Asunto: **INFORME SOBRE VALORACIÓN DE CRITERIOS EVALUABLES MEDIANTE JUICIO DE VALOR (APARTADO H.2) EN OFERTAS PRESENTADAS PARA ADJUDICACIÓN DE CONCESIÓN DE DOMINIO PÚBLICO PARA INSTALACIÓN, EXPLOTACIÓN, MANTENIMIENTO Y REPOSICIÓN DE VALLAS PUBLICITARIAS EN VALLADOLID.**

El presente informe de valoración se refiere al expediente de contrato de concesión de DOMINIO PÚBLICO PARA INSTALACIÓN, EXPLOTACIÓN, MANTENIMIENTO Y REPOSICIÓN DE CARTELERAS DE GRAN FORMATO (VALLAS PUBLICITARIAS) EN EL TÉRMINO MUNICIPAL DE VALLADOLID, ubicadas en los 47 emplazamientos fijados en el anexo V del pliego de cláusulas administrativas del procedimiento.

**IMPURSA**  
UBICACIÓN Nº 45 (1)

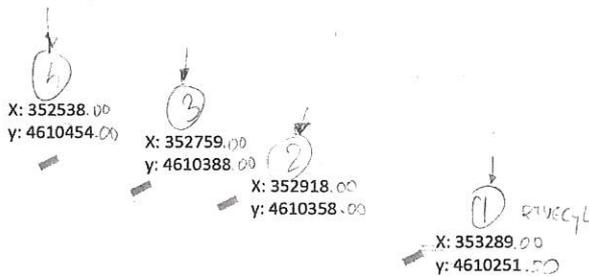
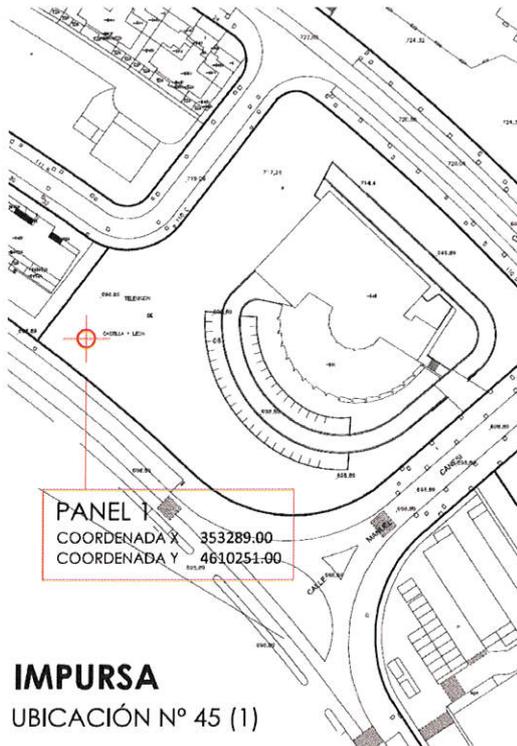
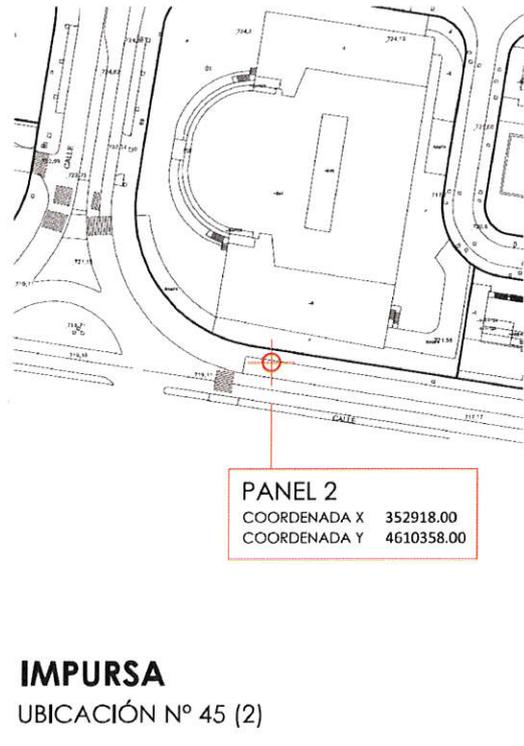
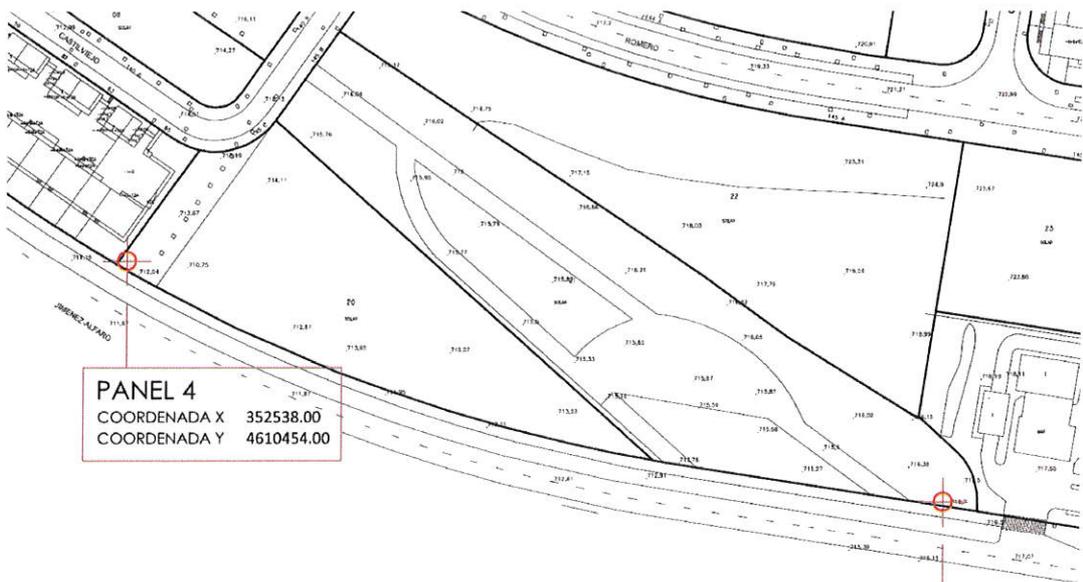
Plan de instalación. Asignación de medios técnicos y humanos para los fines y plazos propuestos, las previsiones y planificación relativas a la evaluación, reparación o pintura de las vallas ya instaladas. Aporta cronograma muy escueto de instalación, indicando que la instalación de los soportes (nuevos y desplazados) será como máximo de dos meses, quedando instalada cada cartelera en un plazo de 3 días. Aporta modelo de partes de instalación, alta y baja del soporte. Adjunta relación de vehículos, maquinaria y medios a emplear en la ejecución del contrato. Del análisis de la documentación se comprueba que trasladando las coordenadas a la base municipal, alguno de los soportes ocupa suelos que no son de titularidad municipal, lo que comporta total imprecisión del horizonte temporal del plan de instalación ofertado al existir inexactitud de la ubicación. Además las ubicaciones propuestas se reflejan singularmente con coordenadas en un único punto, lo cual no permite conocer con precisión la posición de los soportes extremos y la proyección en planta del panel. A título de ejemplo se analizan las ubicaciones de paneles propuestas por el licitador en la localización N° 45.

La descripción del emplazamiento 23 es incorrecta. Por último, no se ha tenido en cuenta el tiempo de espera recomendable para que el hormigón vertido en zapatas de cimentación adquiera resistencia suficiente y que para material servido de planta

sin aditivos específicos no debería ser en ningún caso inferior a una semana. Tal circunstancia comporta que no se estime factible la instalación total del soporte en el plazo planteado. Se asigna en este subapartado una puntuación de 2,00 puntos.

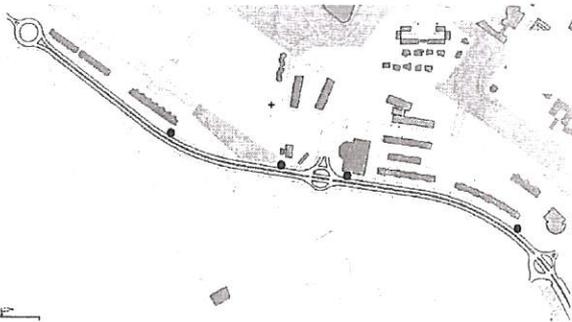
Durabilidad, estética, estabilidad, diseño de las vallas, modularidad, similar a las instaladas. Presenta documentación técnica detallada del modelo de valla a instalar, tipo triposte, con anclaje a cimentación mediante soporte encajado y acuñado en zapata de hormigón, con igual facilidad de sustitución que un sistema de pernos pero con previsible problemas de corrosión interna si no se garantiza un sellado efectivo del encamisado. La estética del modelo es similar a la existente. La modularidad es correcta aunque perteneciente a un fabricante concreto, lo que eventualmente pudiera limitar la disponibilidad de elementos y componentes. No incorpora sistema de anclaje de seguridad para operarios en los soportes. La altura libre del borde inferior del marco de la muestra indicada en la documentación gráfica (plano 01.02) cifrada en 2,00 m es menor a la mínima de 2,20 m. establecida en el pliego para las nuevas carteleras. En todo caso y a la vista de sus características geométricas y técnicas se observa que los soportes verticales del modelo ofertado no están diseñados para soportar las solicitudes por carga dinámica de viento sobre el panel en aquellas disposiciones donde sea preciso implementar soportes con una altura mucho mayor que la estándar, como sucede por ejemplo en el emplazamiento 4 que requiere una altura aproximada de 8,00 ó 9,00 m. Por tanto tal y como está definido el modelo propuesto no sería válido para todos los emplazamientos incluidos en el anexo V. Se asigna en este subapartado una puntuación de 3,50 puntos.

UBICACIÓN N° 45 (1Y2)

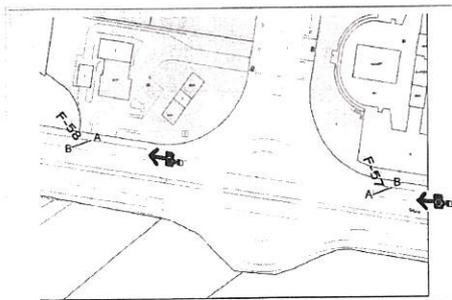
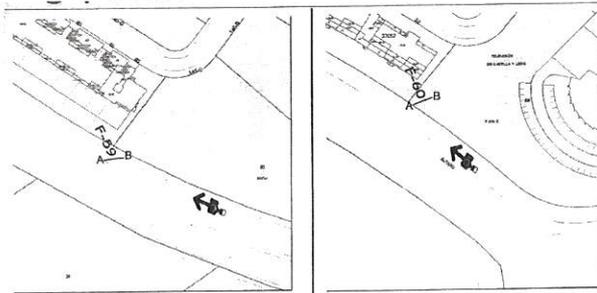
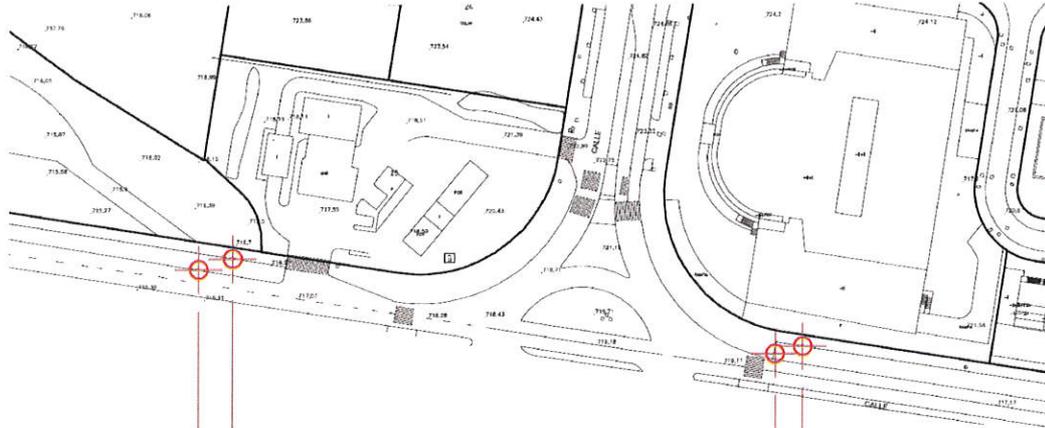
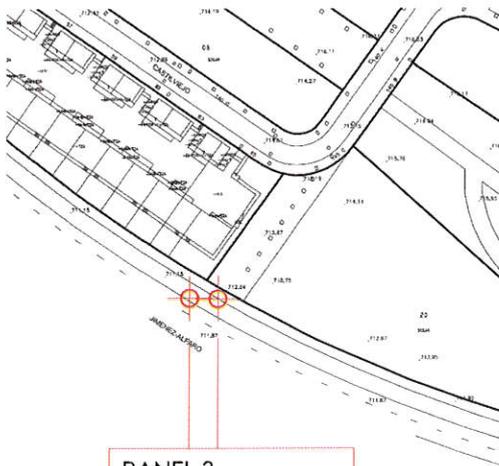
Plan de instalación. Asignación de medios técnicos y humanos para los fines y plazos propuestos, las previsiones y planificación relativas a la evaluación, reparación o pintura de las vallas ya instaladas. No aporta plan de instalación como tal, indicando que la instalación completa de la concesión se realizará en dos meses, aportando un cuadro con todas las ubicaciones en que se indica que se completarán en 41 días laborables, mediante un equipo de cuatro personas y un jefe de equipo, dotados de la herramienta y vehículos necesarios. La revisión y reparación de las carteleras existentes se realizará en dos meses. Del análisis de la documentación se comprueba que trasladando las coordenadas a la base municipal, alguno de los soportes ocupa suelos que no son de titularidad municipal, lo que comporta total imprecisión del horizonte temporal del plan de instalación ofertado al existir inexactitud de la ubicación. A título de ejemplo se analizan las ubicaciones de paneles propuestas por el licitador en la localización N° 45.

Por otro lado, existen emplazamientos con más carteleras de las que se fijan en el anexo V del pliego, (por citar uno como ejemplo, en el emplazamiento 9 -n° 7 en la oferta- se establece la instalación de 1 panel, pretendiendo instalar el licitador 2. Por

Último, no se ha tenido en cuenta el tiempo de espera recomendable para que el hormigón vertido en zapatas de cimentación adquiera resistencia suficiente y que para material servido de planta sin aditivos específicos no debería ser en ningún caso inferior a una semana. Tal circunstancia comporta que no se estime factible la instalación total del soporte en el plazo planteado. Se asigna en este subapartado una puntuación de 2,00 puntos.

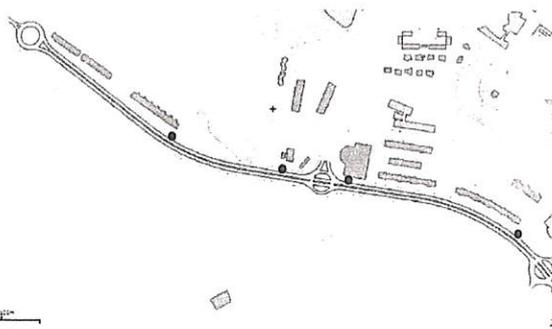
Durabilidad, estética, estabilidad, diseño de las vallas, modularidad, similar a las instaladas. Presenta documentación técnica detallada de tres modelos de cartelera a instalar, tipo monoposte, biposte y triposte, con anclaje a cimentación mediante placa y pernos lo que le conferirá mayor facilidad y economía de sustitución. La estética del modelo es similar a la existente en el caso de las disposiciones de tipo biposte y triposte. No se indica donde va instalado cada tipo. La modularidad es correcta aunque perteneciente a un fabricante concreto, lo que eventualmente pudiera limitar la disponibilidad de elementos y componentes. Incorpora sistema de anclaje de seguridad para operarios en los soportes salvo en el tipo monoposte. La altura libre del borde inferior del marco de la muestra indicada en la documentación gráfica cifrada en 2,10 m es menor a la mínima de 2,20 m. establecida en el pliego para las nuevas carteleras (aunque en uno de los soportes aparece la cota de 2,20 m, no se puede comprobar al no estar la documentación gráfica a la escala indicada por el licitador), generando cierta inexactitud. En todo caso y a la vista de sus características geométricas y técnicas se observa que los soportes verticales del modelo ofertado, máxime en el caso del tipo biposte, no están diseñados para soportar las solicitudes por carga dinámica de viento sobre el panel en aquellas disposiciones donde sea preciso implementar soportes con una altura mucho mayor

que la estándar, como sucede por ejemplo en el emplazamiento 4 que requiere una altura aproximada de 8,00 ó 9,00 m. Por tanto tal y como está definido el modelo propuesto no sería válido para todos los emplazamientos incluidos en el anexo V. Se asigna en este subapartado una puntuación de 5,50 puntos.

UBICACIÓN Nº 45 (2Y3)

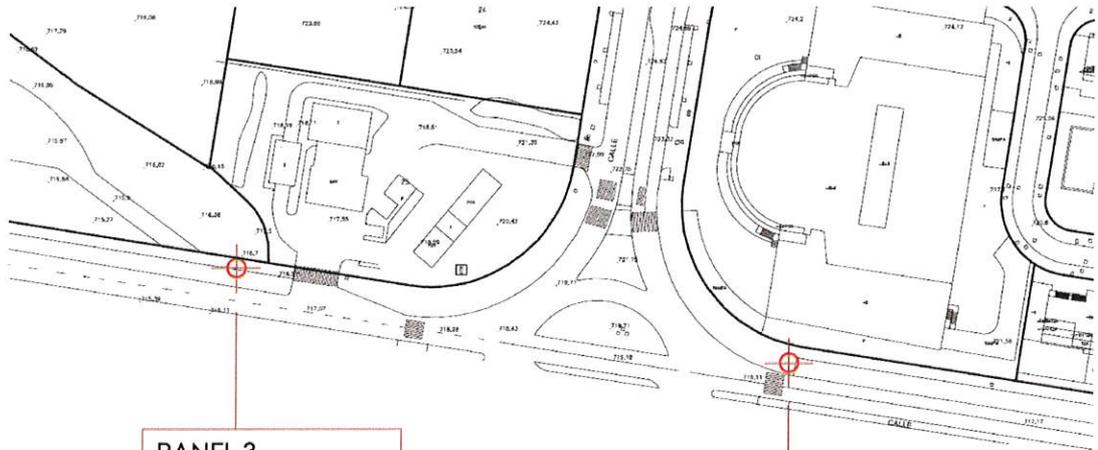
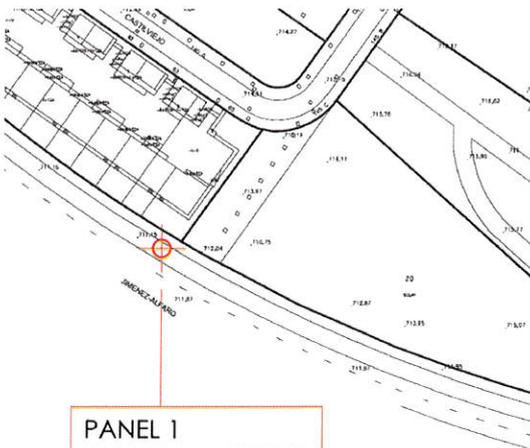
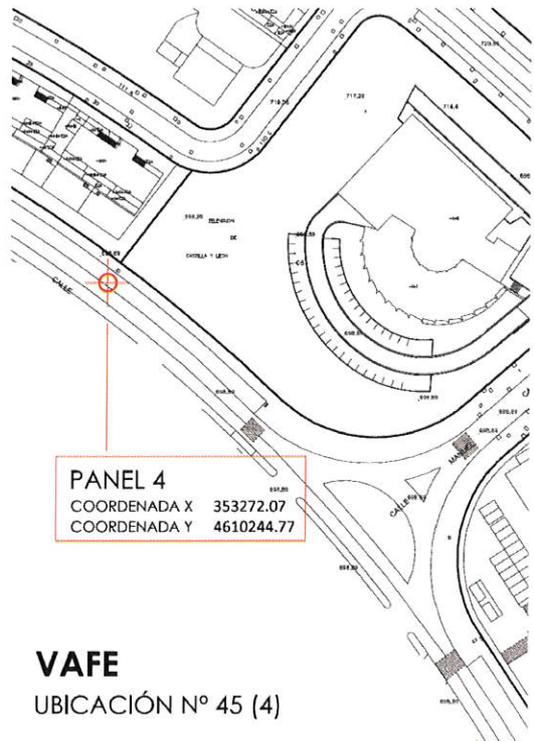
Plan de instalación. Asignación de medios técnicos y humanos para los fines y plazos propuestos, las previsiones y planificación relativas a la evaluación, reparación o pintura de las vallas ya instaladas. Aporta plan de instalación de carteleras publicitarias con descripción de los trabajos y horizonte temporal, transcurriendo 23 días para la instalación de cada cartelera. No indica nada en el plan de los trabajos a realizar en las carteleras existentes. Aporta modelo de partes de instalación del soporte. Adjunta relación de vehículos, maquinaria y medios a emplear en la ejecución del contrato. Del análisis de la documentación se comprueba que trasladando las coordenadas a la base municipal, existen discordancias entre los emplazamientos grafados en la ficha y las coordenadas aportadas, (por ejemplo en el fotomontaje de una de las ubicaciones del emplazamiento 45 se sitúa el panel en una rotonda de circulación de tráfico rodado mientras que las coordenadas que aporta definen su posición fuera de dicha rotonda), verificando en todo caso que los soportes se ubican dentro de los emplazamientos indicados en el anexo V del pliego. Además las ubicaciones se reflejan singularmente con coordenadas en un único punto, lo cual no permite conocer con precisión la posición de los soportes extremos y la proyección en planta del panel. A título de ejemplo se analizan las ubicaciones de paneles propuestas por el licitador en la localización N° 45.

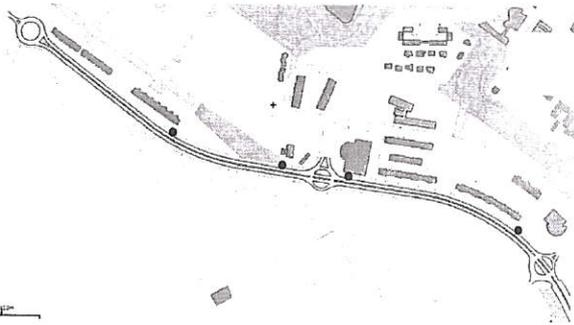
Durabilidad, estética, estabilidad, diseño de las vallas, modularidad, similar a las instaladas. Presenta documentación técnica detallada de dos modelos de cartelera a instalar, tipo monoposte y tipo triposte, con anclaje a cimentación mediante placa y pernos lo que le conferirá mayor facilidad y economía de sustitución. La estética del modelo es similar a la existente en el caso de las disposiciones de tipo triposte. Dentro de la tipo triposte, oferta dos variantes; una con una sola cara de exposición, y otra con dos caras de exposición. Indica donde va instalado cada tipo, aumentando el espesor del soporte en función de la altura libre desde el suelo del borde inferior del marco. Para la tipo monoposte indica su instalación en ubicaciones donde la altura a salvar sea superior a los 4,50 m. hasta los 9,00 m. La modularidad es correcta y permite flexibilidad al ser un modelo de fácil fabricación, que permitirá fácilmente la elaboración y obtención de piezas para sustitución en cualquier taller de cerrajería. Incorpora sistema de anclaje de seguridad para operarios en los soportes. Se asigna en este subapartado una puntuación de 8,00 puntos.

UBICACIÓN Nº 45 (2Y3)

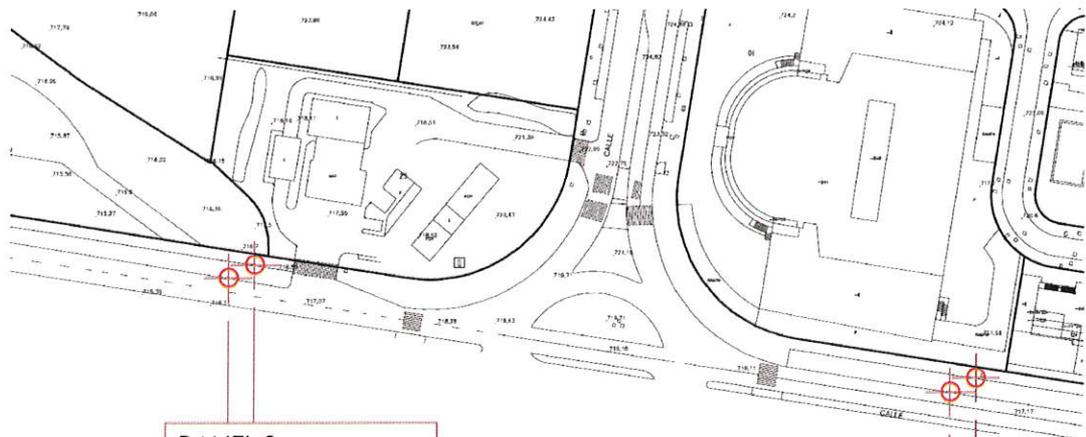
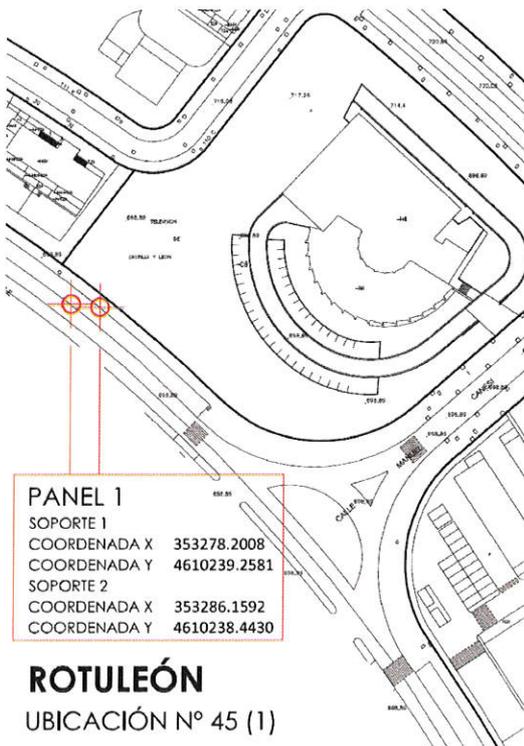
Plan de instalación. Asignación de medios técnicos y humanos para los fines y plazos propuestos, las previsiones y planificación relativas a la evaluación, reparación o pintura de las vallas ya instaladas. Aporta plan de instalación de cada una de las carteleras publicitarias a instalar (40 uds), desplazar o reubicar (13 uds.) y puesta en servicio de existentes (47 uds), indicando la correspondiente reposición del dominio público y puesta en servicio de las 13 uds mencionadas. Indica plazo de inicio, con descripción detallada de cada tipo de trabajo, indicando el plazo de inicio, ensayos de hormigón de cimentación, etc..., obtención de resultados, instalación completa, puesta en servicio, etc..., ofreciendo un plazo total 60 días. Indica la existencia de una infraestructura de gas en el emplazamiento 5, por el que de forma previa a la instalación, solicitará información a la compañía propietaria. Propone remitir al órgano de contratación un dossier con documentación correspondiente a planos as-

built de cada instalación terminada, documentación fotográfica, certificado de gestión de residuos generados en la instalación, resultados de ensayos de control de calidad de la instalación, certificado de seguridad y solidez de cada una de las muestras publicitarias que componen la concesión, tanto de las nuevas, como de las desplazadas y reubicadas, y listado de anunciantes. Adjunta relación de vehículos, maquinaria y medios a emplear en la ejecución del contrato, siendo bastante completo. Empleará cuatro equipos de dos personas para la instalación completa y puesta total en funcionamiento de la concesión en el plazo ofertado. Del análisis de la documentación se comprueba que trasladando las coordenadas a la base municipal, los soportes se ubican dentro de los emplazamientos indicados en el anexo V del pliego, aunque se aprecia algún error aritmético en concreción de parámetro de posición de poste (ej. emplazamiento 45, ubicación 4). A título de ejemplo se analizan las ubicaciones de paneles propuestas por el licitador en la localización N° 45.

Se propone el desplazamiento del soporte ubicado en el emplazamiento 8, que parece estar ocupando parcialmente suelo que no es de titularidad municipal. Se aporta documentación gráfica justificativa a escala con superposición de foto aérea y planimetría catastral. Se asigna en este subapartado una puntuación de 7,00 puntos.
